**Generalna Dyrekcja
Dróg Krajowych i Autostrad
Oddział w Gdańsku**

Numer zamówienia O.GD.Z-1.630.19.2021
Numer sprawy O/GD.Z-1.630.29.2021

Dotyczy: postępowania na dzierżawę nieruchomości zlokalizowanej w ciągu budowanej drogi ekspresowej nr S6 /Trasa Kaszubska/ (strona lewa) na odcinku Bożepole Wielkie – początek Obwodnicy Trójmiasta Zadanie 3: węzeł Szemud (bez węzła) – węzeł Gdynia Wielki Kack (z węzłem) w celu budowy i eksploatacji Miejsca Obsługi Podróżnych: MOP kat. III „Kamień Południe”.

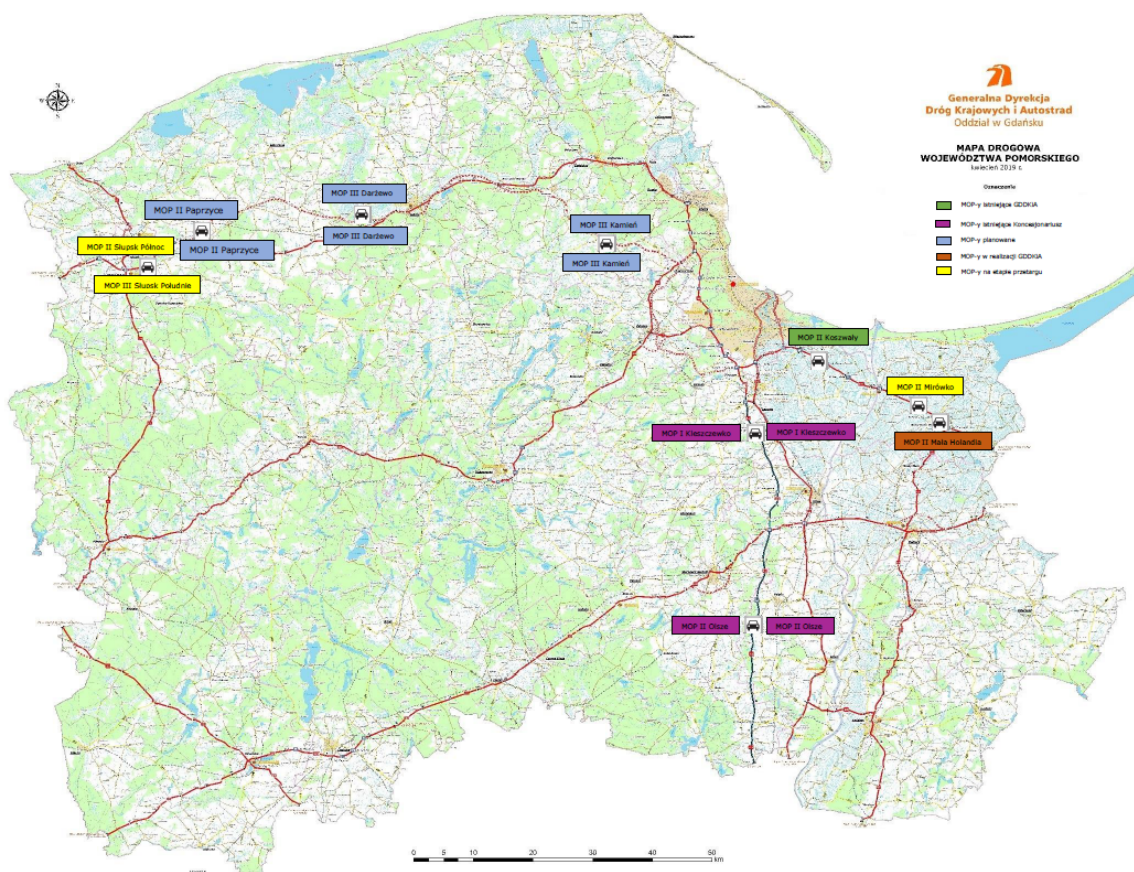
Prosimy o wskazanie lokalizacji pozostałych MOP-ów kat. II/III planowanych przy drodze ekspresowej S6, w szczególności tych, które położone są/mają być po tej samej stronie jezdni S6 co MOP Kamień Południe przed tym MOP-em lub za nim.

Wydzierżawiający informuje o sąsiadujących Miejscach Obsługi Podróżnych:

Droga ekspresowa S6
obustronny MOP kat. I Tymień (km 108+713) istniejący
obustronny MOP kat. II Jarkowo (89+200) istniejący
MOP kat. III Słupsk Południe (9+050) (strona prawa) – planowany
MOP kat. III Słupsk Północ (9+130) (strona lewa) – planowany
obustronny MOP kat. II Paprzyce – planowany
obustronny MOP kat. III Darzewo – planowany

Wydzierżawiający informuje, że na odcinku pomiędzy Gdańskiem a granicą województwa pomorskiego z zachodniopomorskim w chwili obecnej nie ma żadnego MOP-u, planowane natomiast do realizacji są – w ramach budowy Trasy Kaszubskiej – obustronne MOP-y na odcinku Słupsk - Lębork: Paprzyce kat. II, Darzewo kat. III.
